# TRONDHEIM KOMMUNE

Planident: r20170002

## Detaljregulering av Vestre Være, del av gnr/bnr 26/2 m.fl., innfartsparkering, sluttbehandling

### Planbeskrivelse

### Kulturminner og kulturmiljø

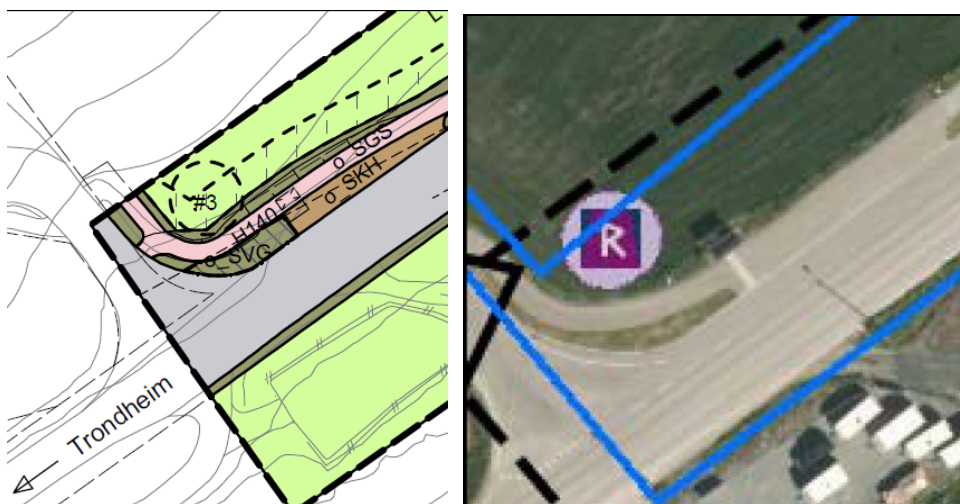
#### Sør-Trøndelag fylkeskommune og Riksantikvaren (samlet), 27.9.2017

Registrert kokegrop kan fjernes uten videre undersøkelser.

Vilkår for egengodkjenning: Bestemmelsene justeres i henhold til Riksantikvarens uttalelse:

*Kokegrop # 3 (id 222700) kan fjernes uten videre arkeologiske undersøkelser.*

Dispensasjonen forutsetter at overnevnte tekst innarbeides i reguleringsbestemmelsene. Dersom overnevnte tekst ikke innarbeides i reguleringsbestemmelsene, og fylkeskommunen ikke reiser innsigelse mot planen, vil Riksantikvaren normalt reise innsigelse mot planen.

*Følgende bestemmelse erstatter § 6.3 Kulturminne (#3): Kokegrop # 3 (id 222700) kan fjernes uten videre arkeologiske undersøkelser. Fylkeskommunen har i e-post 27.2.2018 bekreftet at vilkåret er imøtekommet.*
